Central Solar Fotovoltaica do Planalto

ESTUDO DE IMPACTE AMBIENTAL

Aditamento ao EIA

16/03/2023

Figura 2.1 – Vedação das áreas da Central

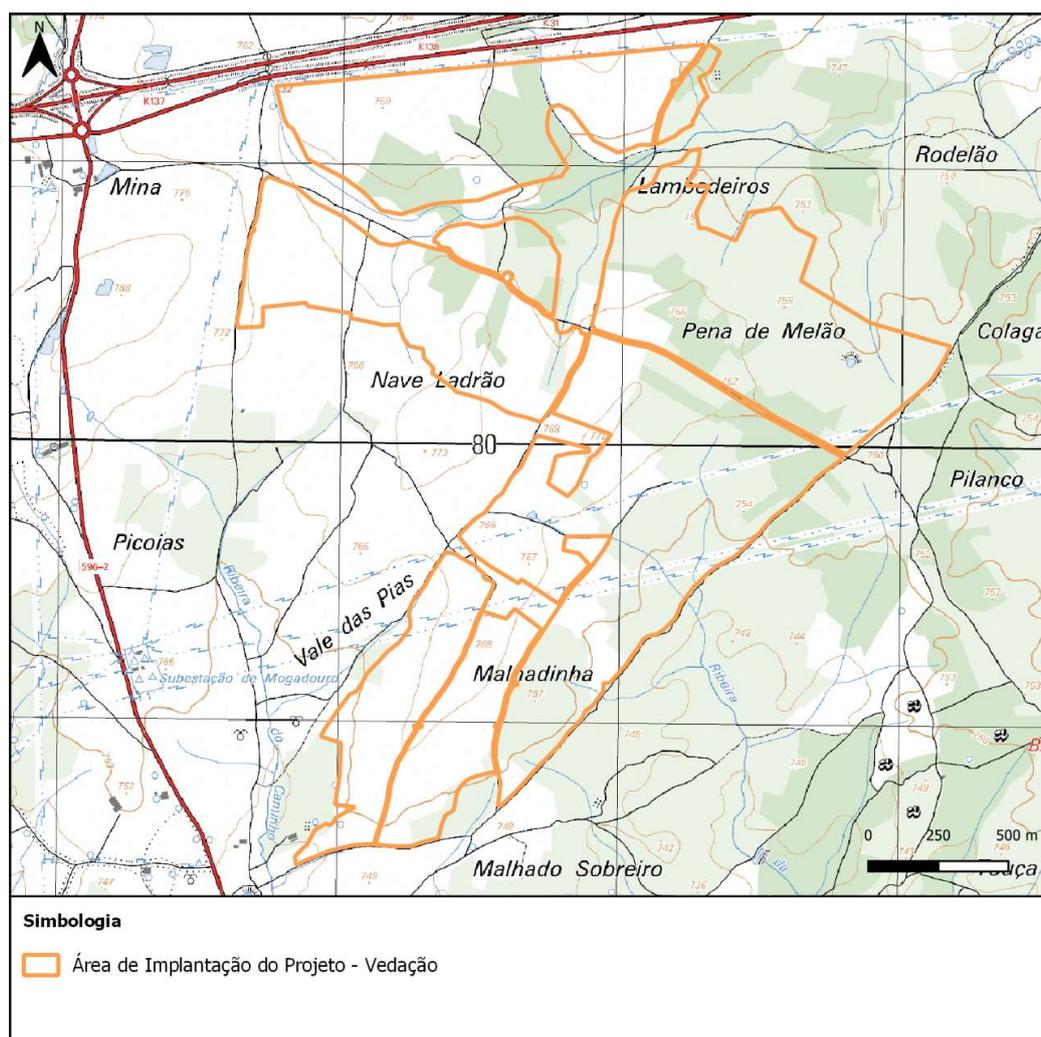
A figura seguinte retrata essa situação, sendo possível observar as várias áreas individuais da Central vedadas.

Esta informação foi incluída no RS do EIA consolidado, no capítulo 4.3.1.4, ponto 4.3.1.4.14.

Figura 2.2 – Figura 5.9 do RS corrigida

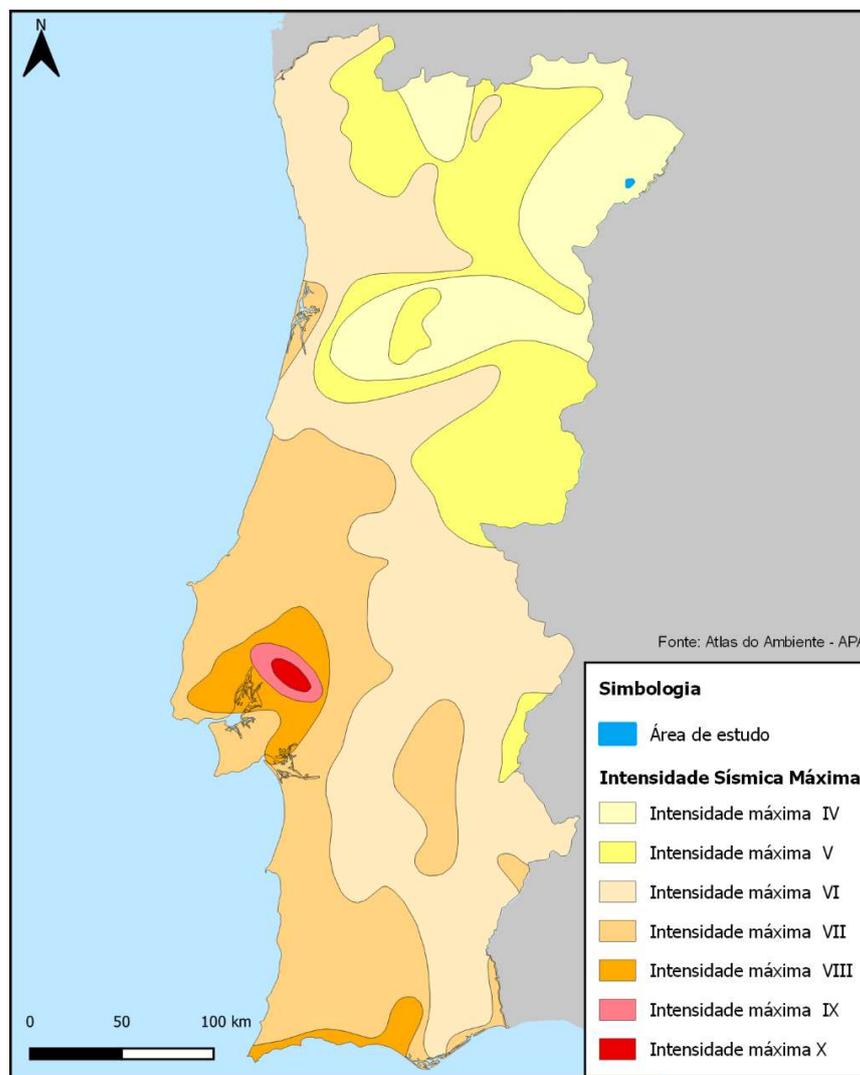
Apresenta-se seguidamente a figura com a carta de Isossistas de Intensidade Máxima revista em conformidade.

A figura corrigida foi incluída no RS do EIA consolidado, capítulo 5.3.6.

Figura 2.3 – Figura 5.11 do RS corrigida

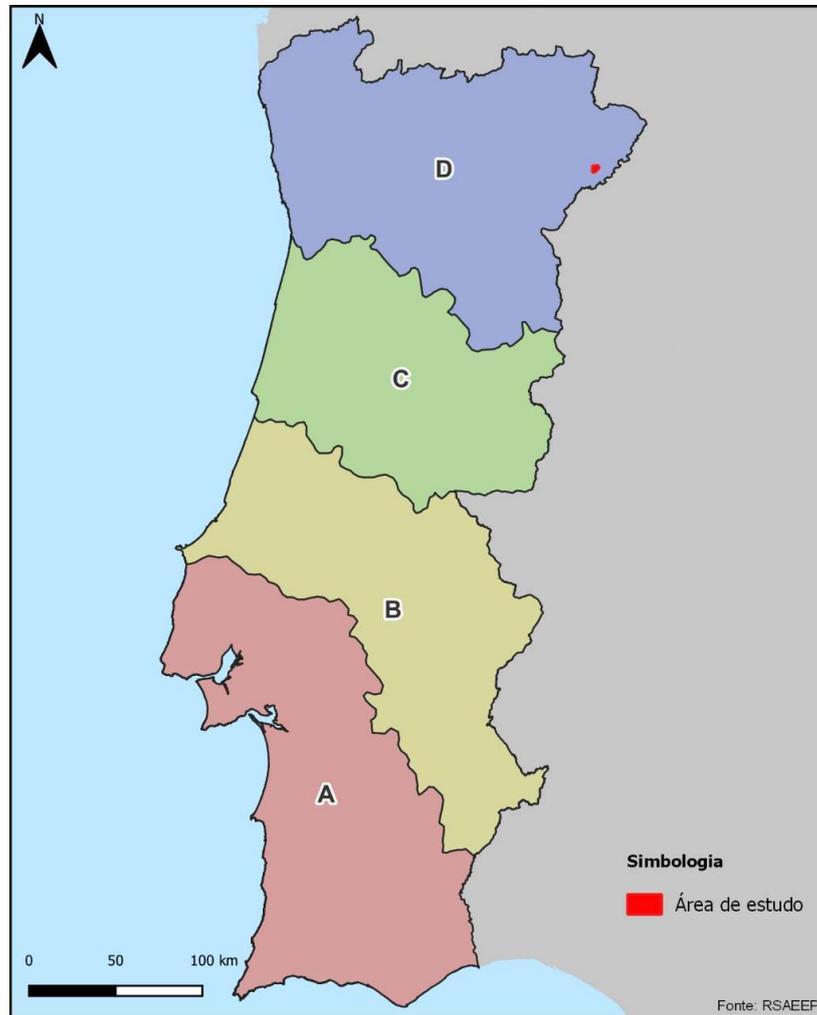
Apresenta-se seguidamente a Figura 5.11 corrigida.

A figura corrigida foi incluída no RS do EIA consolidado, capítulo 5.3.6.

Figura 2.7 – Atravessamento de linhas de água por vedações

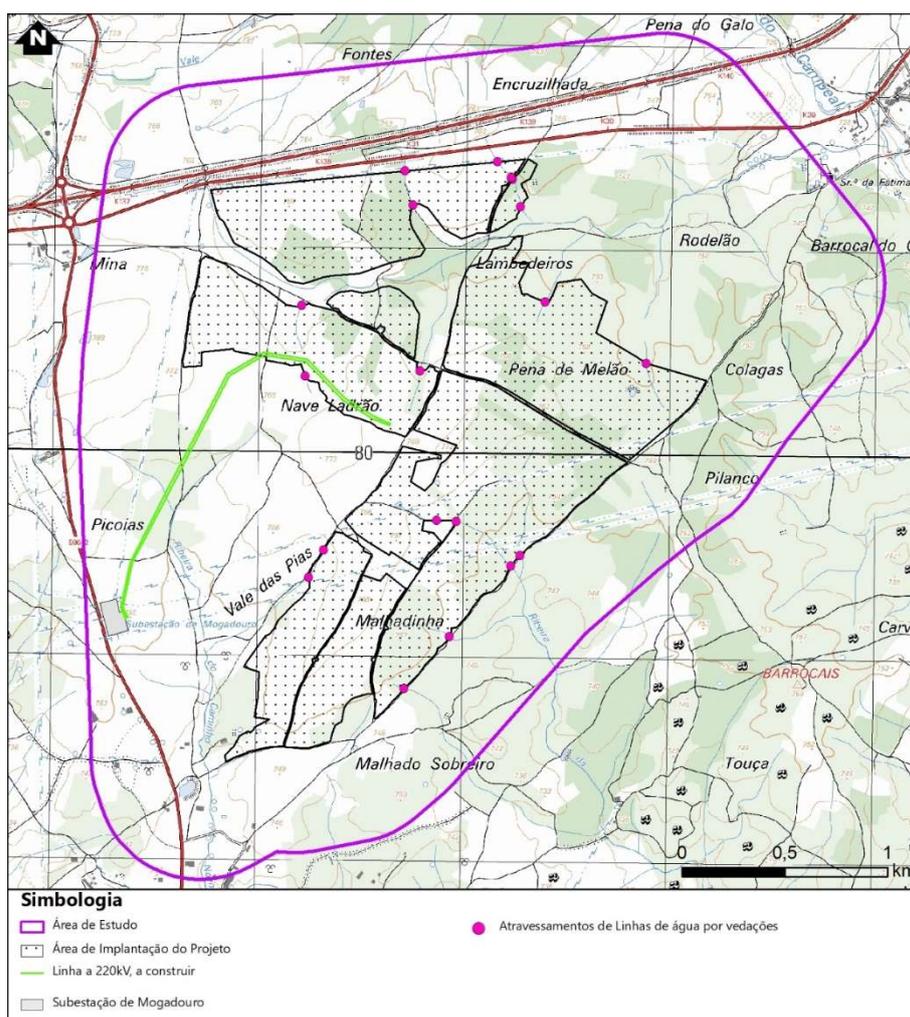
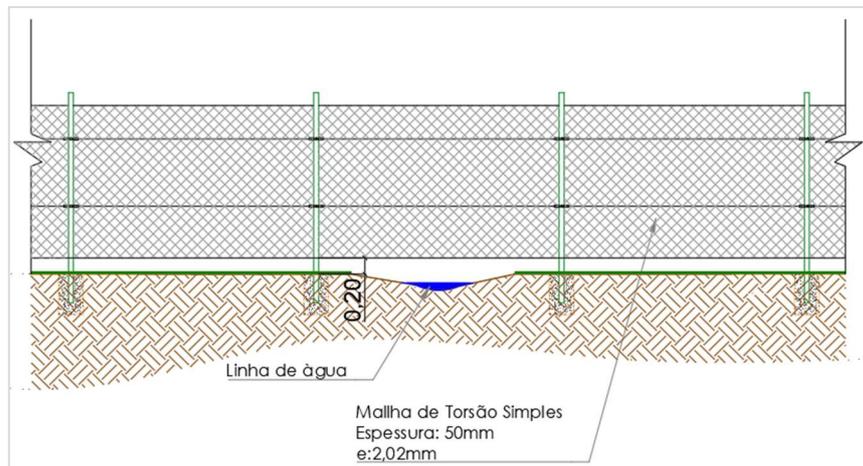
Especificamente no que concerne à afetação das linhas de água pela vedação, na figura seguinte é possível verificar a existência de alguns pontos que correspondem a atravessamentos da vedação em eventuais locais onde existem linhas de água. Contudo, não se prevê a alteração da orografia do terreno, nem qualquer alteração ou bloqueio às linhas de água existentes, tendo em conta a solução prevista, conforme representado na Figura 2.8.

Na figura seguinte apresenta-se a solução para esta tipologia de atravessamentos, verificando-se que não existe qualquer alteração ou bloqueio às linhas de água existentes.

Figura 2.9 – Localização do apoio 3 face à linha de água mais próxima

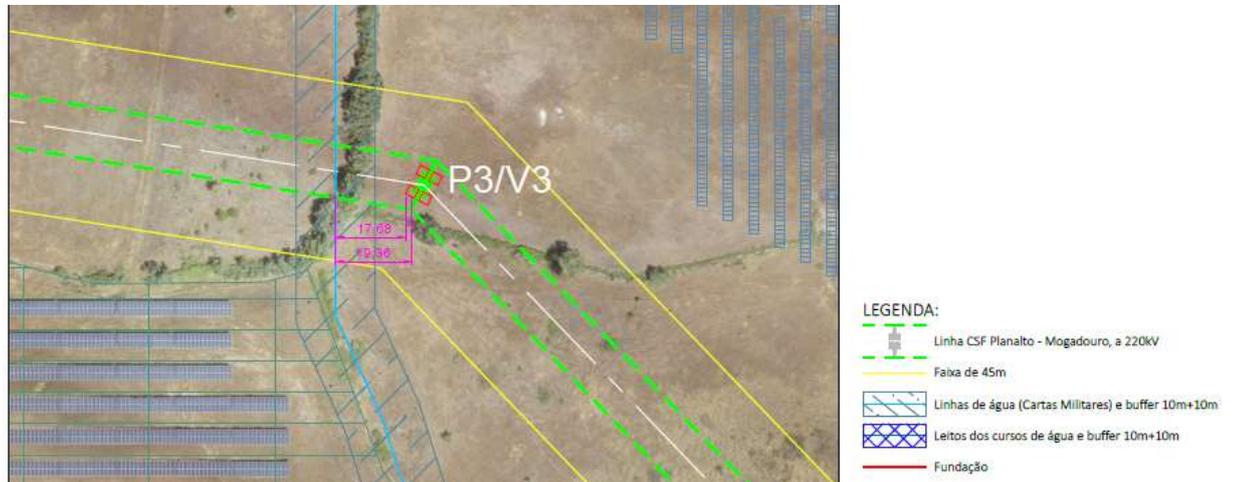
3.3 Apresentar planta de implantação dos apoios 3 e 7 da linha elétrica de transporte, a escala adequada, que inclua a menor distância entre cada um deles e a linha de águas públicas mais próxima.

Apresenta-se no Desenho Implantação do Apoio 3- Distância à linha de água mais próxima e Desenho Implantação do Apoio 7- Distância à linha de água mais próxima, do **Anexo B**, a implantação dos apoios à escala 1:1000, sendo possível verificar o seu afastamento à linha de água mais próxima.
